新竹縣政府工程查核代表照片表

拍攝日期：109.10.06

工程名稱：109 年度關西鎮道路及附屬設施工程(開口合約)-第一區

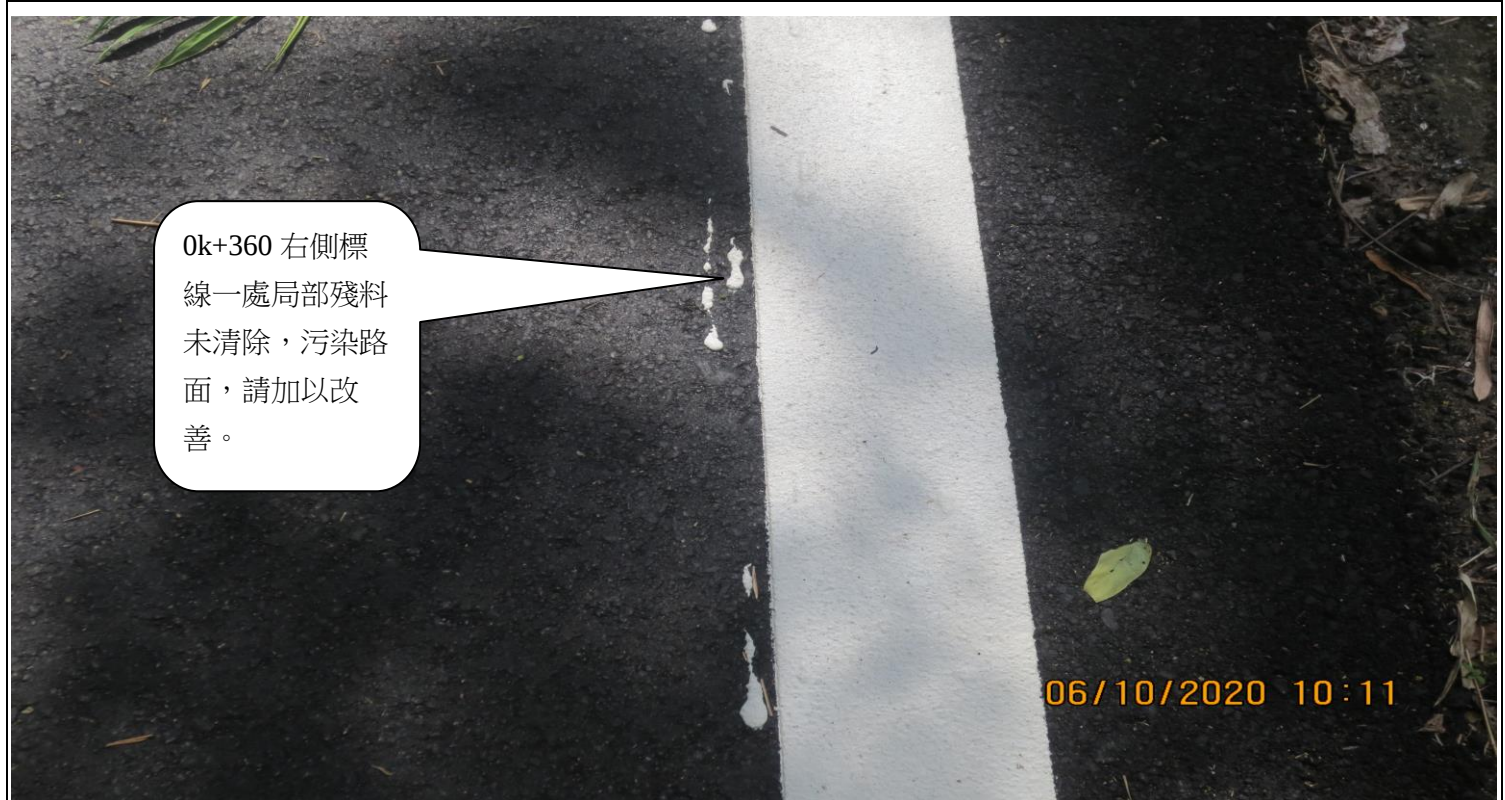
0k+340 左側、0k+530 右側，路面一處局部滾壓不實有裂痕，請改善。

0k+340 左側、0k+530 右側，路面一處局部滾壓不實有裂痕，請改善。
